Opinia Nr 009663

Wyników przeprowadzonych oględzin - ekspertyzy urządzeń grzewczo-kominowych

w budynku przy ul. Reja nr 4/6 w Walbrzychu

dotycząca urządzeń grzewczo-kominowych używanych przez B.O.K. Biały Kamień

SZKIC ORIENTACYJNY

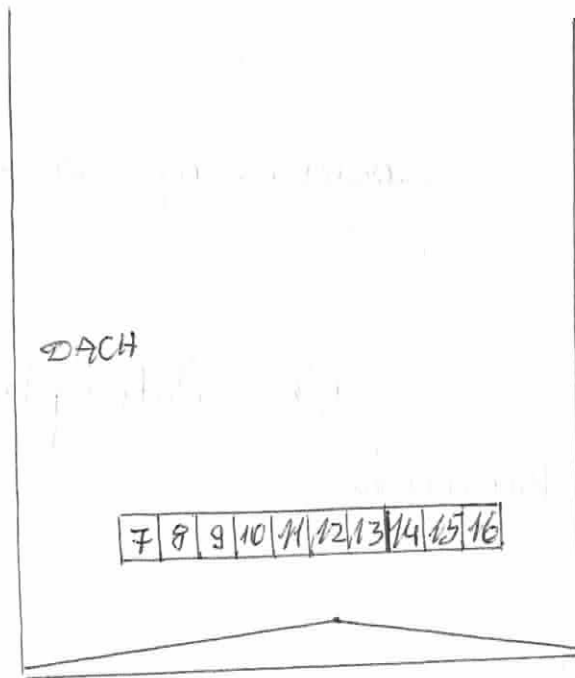
1. Przewód nr. 12 został odwołany. Po odwołaniu stwierdzono znaczne nieszerokości z przewodami nr. 13 spalinowymi. Błędem jest także możliwość przepięcia pulsusa z przewodu nr. 13 (patrz szkic podłączeń).

2. W związku z powyższym należy przewód nr. 13 uszczelnić. Sposób uszczelnienia pozostawiamy w gestii Działu Technicznego M.Z.B.
